大洗廃棄物管理事業変更許可申請対象条文の確認及び理由

資料 1-1

国立研究開発法人日本原子力研究開発機構
大 洗 研 究 所
廃棄物管理事業変更許可申請書
新旧対照表
(本文、添付書類一、二、三、四、五、六、七、八)

新旧対照表抜粋(有機廃液一時格納庫の使用の停止、
・ 固体処理棟の有機溶媒貯槽を新たに液体廃棄物の受入れ施設に変更)

第 4.2.8 図 β・γ 焼却装置の系統概要図

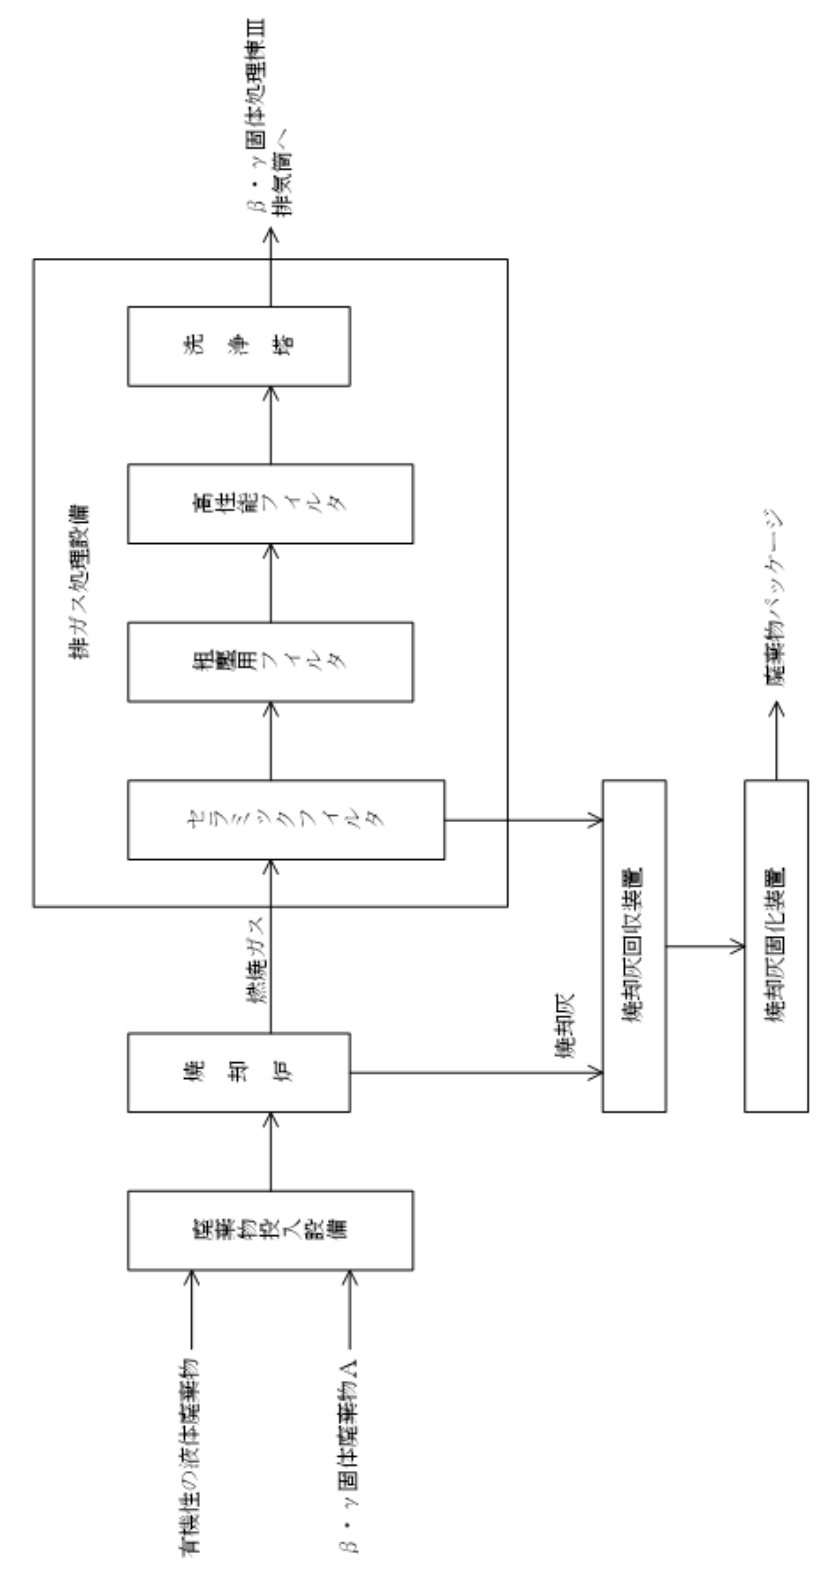
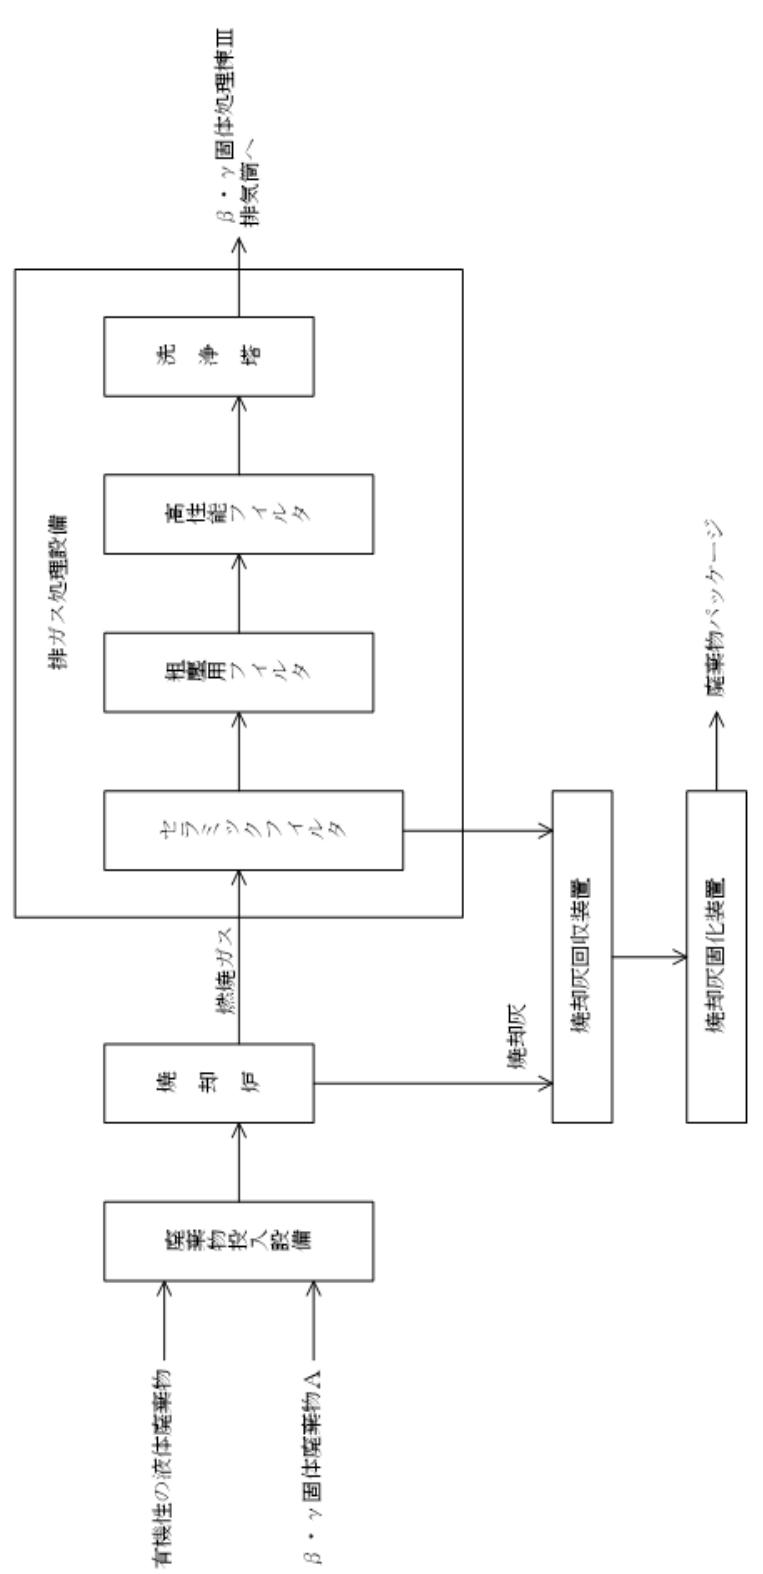
変更前	変更後	備考
		<p>備考</p> <p>図番号の繰上げ</p>

第 4.2.7 図 β・γ 焼却装置の系統概要図
